REPÚBLICA DE COLOMBIA
SUPERINTENDENCIA DE INDUSTRIA Y COMERCIO

Oficio N° 2485 de 17 de febrero de 2023

Ref. Expediente N° NC2020/0015945

TÍTULO DE LA SOLICITUD: “ELEMENTO DE ENCOFRADO PROPORCIONADO CON SECCIONES DE SACRIFICIO, MÉTODO DE DESENCOFRADO Y MÉTODO PARA REALIZAR UNA PARED MOLDEADA EN EL SUELO”.

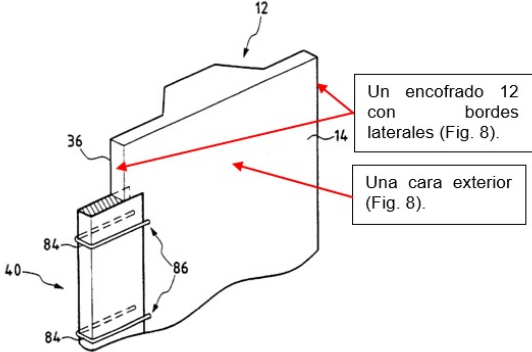
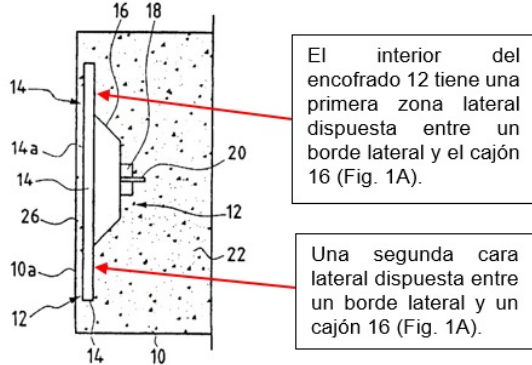
primera porción (50) colocada en la primera zona lateral de la cara interior (20) de la placa.	a 51). En el volumen definido entre las dos alas 52 y 54 se fija una pieza 56 sustancialmente en forma de paralelepípedo rectangular que se presiona contra el alma 55 (Col. 4, líneas 55 a 58). En las figuras 4A y 4B se puede observar una sección de brida 54 dispuesta en la cara interior del encofrado.
--	--

- Reivindicación 2: En las figuras 4A y 4B se puede observar una sección de brida 52 dispuesta en la porción exterior del encofrado.
- Reivindicaciones 5, 6, 12, 13 y 15: El dispositivo 40 está constituido por una hoja estampada de metal 50 que tiene dos bridas sustancialmente paralelas y rectangulares 52 y 54 interconectadas por un alma 55 (Col. 4, líneas 49 a 51).
- Reivindicación 10: La pieza 56 está hecha en un material plástico no apto para impregnarse con hormigón, por ejemplo, poliestireno (Col. 4, líneas 58 a 60).
- Reivindicación 11: El dispositivo 40 se fija al borde 36 de la suela 14 por medio de grapas metálicas 84 colocadas a horcadas sobre el dispositivo 40 y que tienen sus extremos 86 soldados al interior y caras exteriores de la suela 14 (Col. 5, líneas 45 a 48).

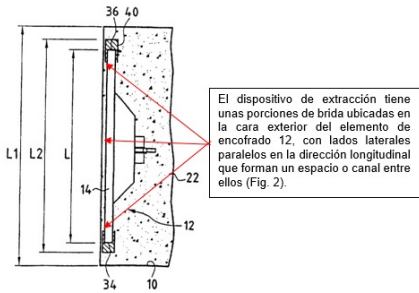
- Reivindicación 16: La figura 4 muestra el estado de la obra tras la instalación de una jaula de refuerzo 3b y un nuevo montaje 4b, 5b según la invención en la excavación 1b y hormigonado del panel 6b. Procediendo de esta manera paso a paso, se produce una pared formada por paneles sucesivos, cuyas juntas entre los paneles quedan perfectamente selladas (Fig. 4, Pág. 4, líneas 16 a 21).
